**Proyecto “Ampliación del Tramo Norte del Cosac I desde la estación El Naranjal hasta la Av. Chimpu Oclo distritos de Comas y Carabaylo, Provincia de Lima – Lima”**

**PLIEGO DE ABSOLUCIÓN DE CONSULTAS 2**

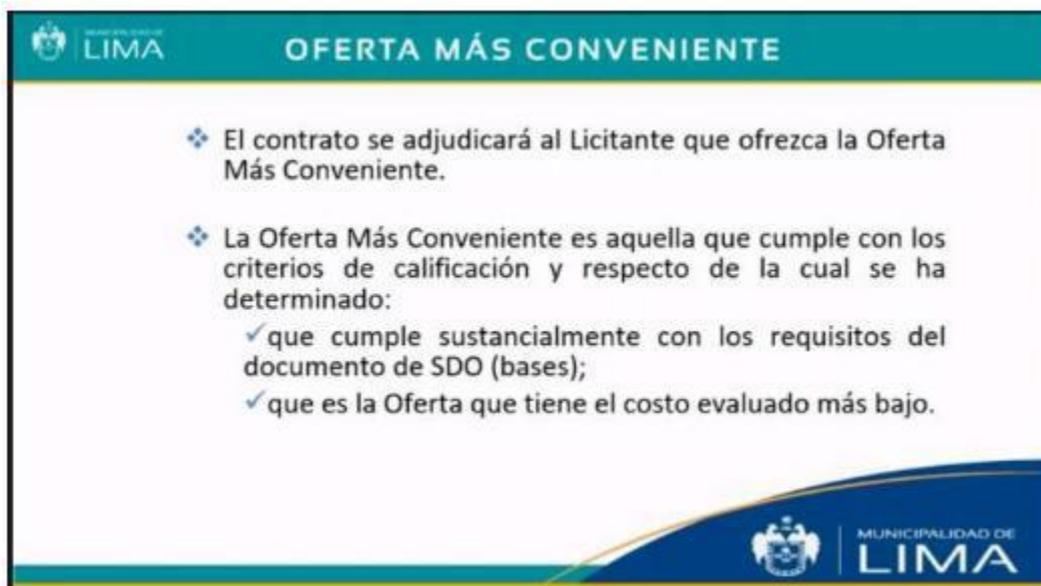
*Al tenor de la observación anterior, respecto de los predios en el momento de que están disponibles o liberados y su titulación ya haga parte efectiva del proyecto, es correcto nuestro entendimiento en el sentido de asumir que estos serán entregados por parte del cliente, demolidos y listos para su intervención. Favor confirmar.*
